VANTAAN KAUPUNKI
ASEMAKAAVAMUUTOSEHDOTUS
002513 Tervahaudantien päiväkoti
LAUSUNNOT JA VASTINEET
14.5.2024

Kaupunkiympäristölautakunta 16.1.2024 oikeutti asemakaavoituksen pyytämään tarvittavat lausunnot asemakaavamuutosmuutosehdotuksesta **002513 /Tervahaudantien päiväkoti**. Lausuntoja pyydettiin 11 kpl ja saatiin 6kpl.

1. Keskijänniteverkon kartta 1:1000
2. Pienjänniteverkon kartta 1:1000
3. Kaukolämpöverkon kartta 1:500

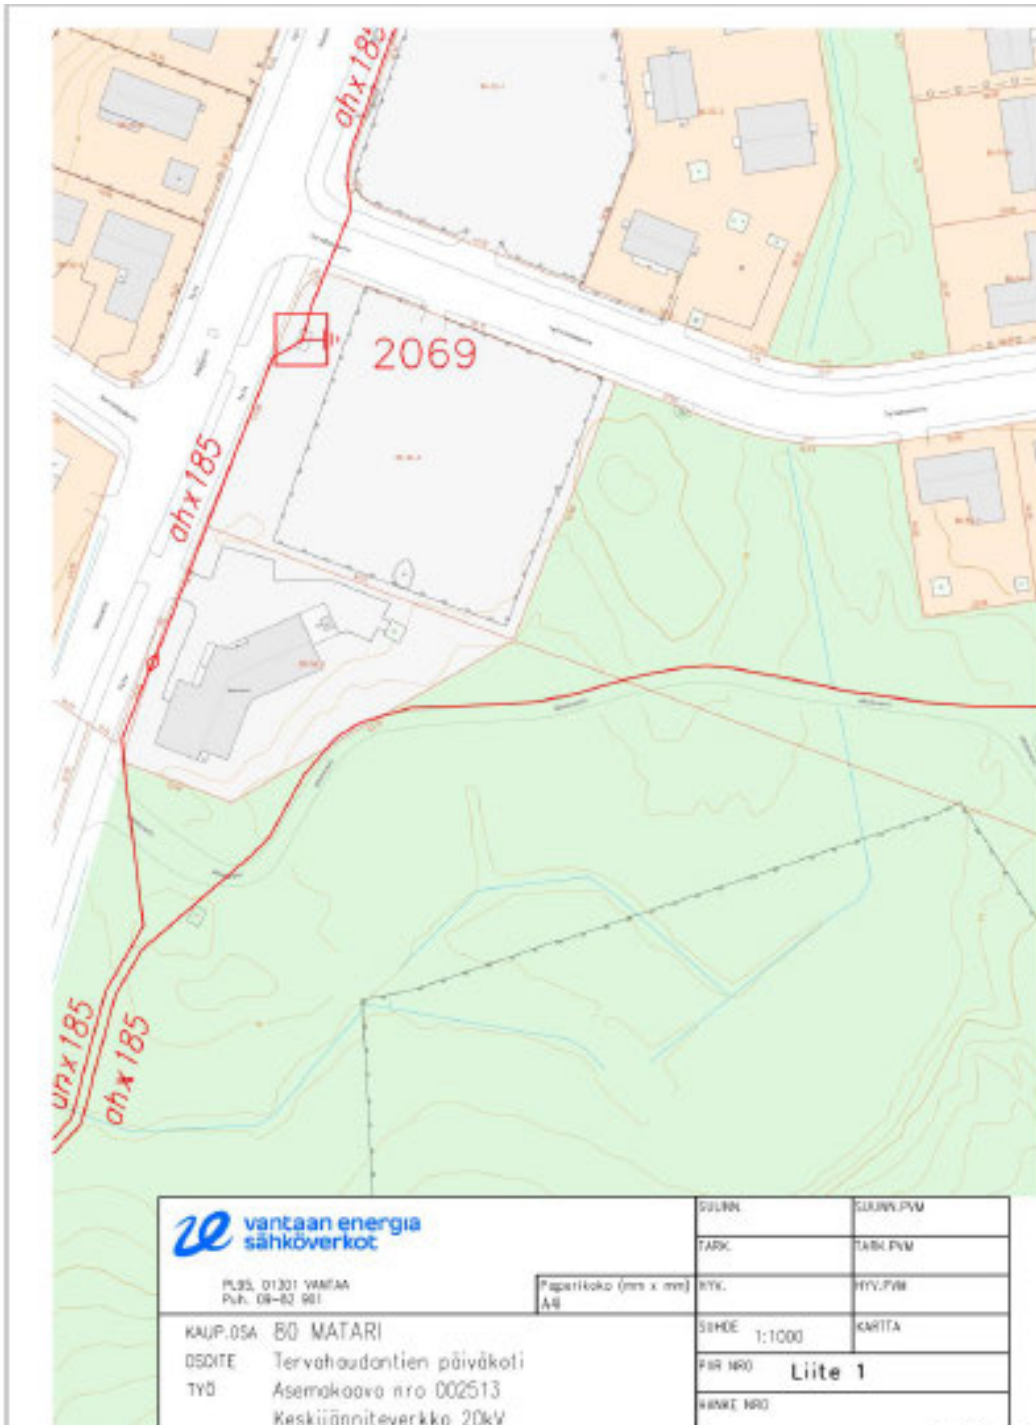
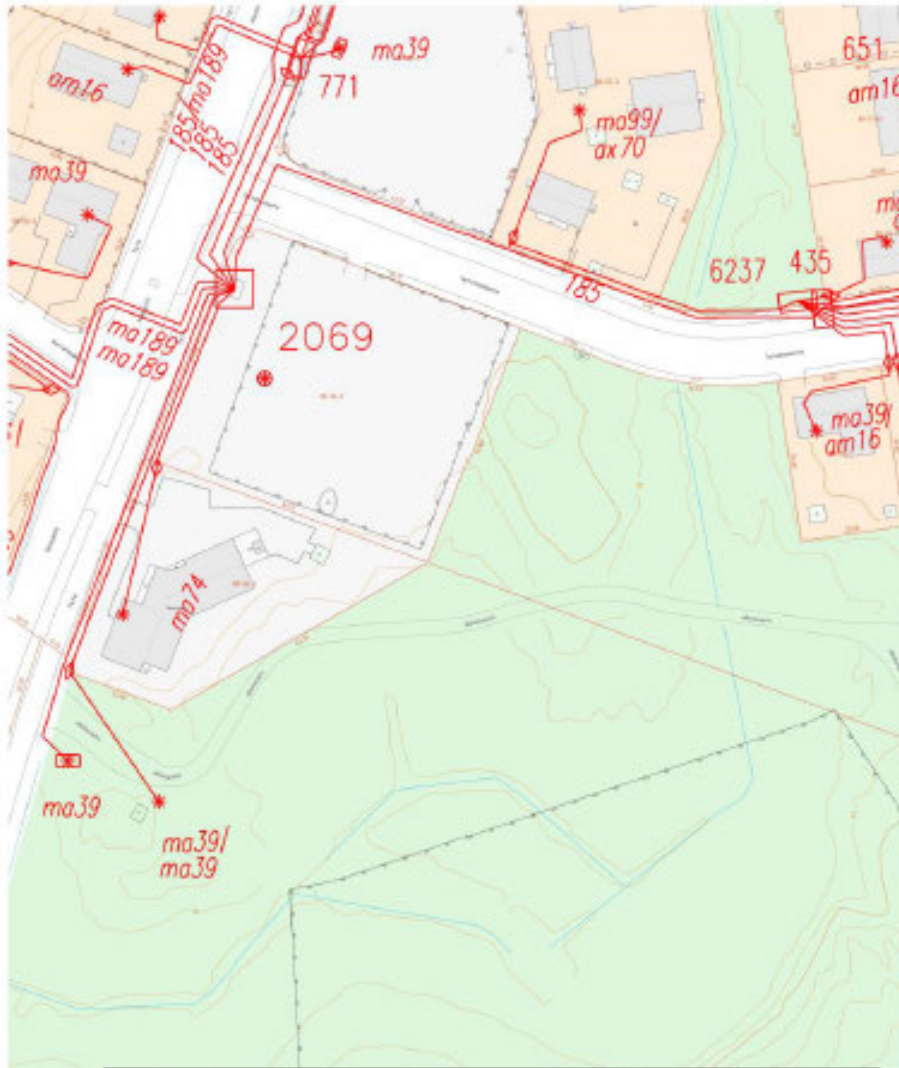
Vantaan Energia Sähköverkot Oy:n keski- ja pienjännitemaakaapelit sijaitsevat karttaliitteiden 1–2 mukaisesti.

Vantaan Energia Sähköverkot Oy haluaa, että asemakaavan muutosehdotuksessa huomioidaan maakaapeleiden sijainti.

Asemakaavan muutosalueella sijaitsee Vantaan Energia Sähköverkot Oy:n muuntamo M2069. Muuntamo korvataan sen nykyisen sijainnin viereen tulevaisuudessa uudella puistomuuntamalla, jonka rakennusala on osoitettu asemakaavakarttaan vm-rakennusalamerkinnällä.

Vantaan Energia Oy:n kaukolämpöputket sijaitsevat liitteenä olevan piirustuksen mukaisesti (Liite 3). Muutosehdotuksen alue voidaan liittää kaukolämpöön Rekolantieltä tai Tervahaudantieltä.

Vantaan Energia Oy haluaa, että asemakaavan muutosehdotuksessa huomioidaan kaukolämpöputkien sijainti.

Maakaapeleiden sijainnit on huomioitu asemakaavamuutosehdotuksessa. Asemakaavakartassa on osoitettu ohjeellinen rakennusala, jolle saa sijoittaa muuntamon. Merkintä on sitova, mutta sijainti ohjeellinen.
